06.06.2019

### Tilbakemelding når det gjeld Løypetona og brannvesenets tilkomst

Skisse med 8 parkeringsplassar langs bygget

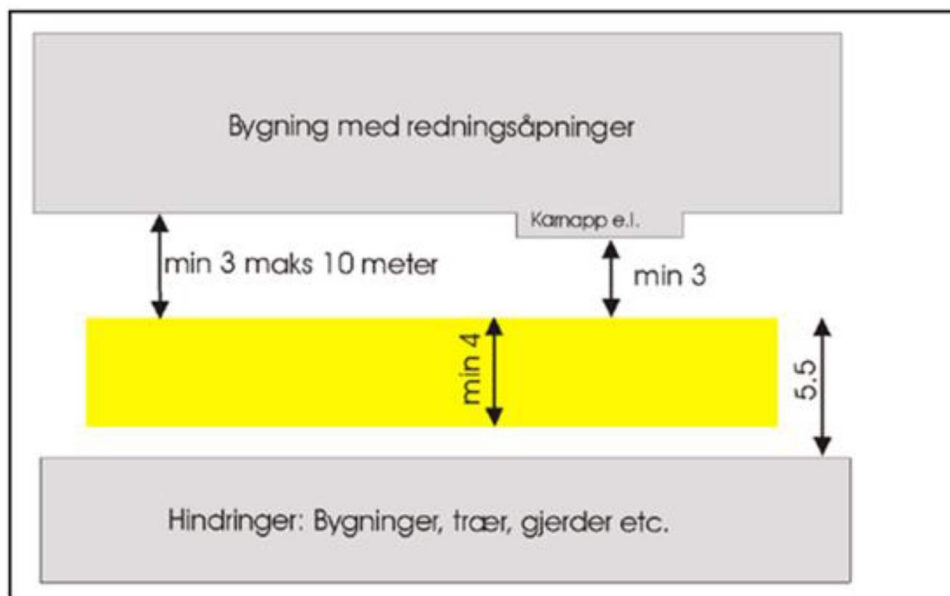
COWI har gjort ein vurdering for å etablere parkeringsplassar ved Løypetona. NGIB (Nordhordland og Gulen Interkommunale Brannførebyggjande avdeling) har ingen motførestelling til forslag om parkering langs bygget om det vert minimum 3 meter brei køyreveg på sida parkeringsplassane og at det ikkje vert parkering på endane slik skissa under visar.

NGIB konkluderer med at COWI kan la ARK etablere parkeringsplasser; 8 plasser langs med framsida av bygget.
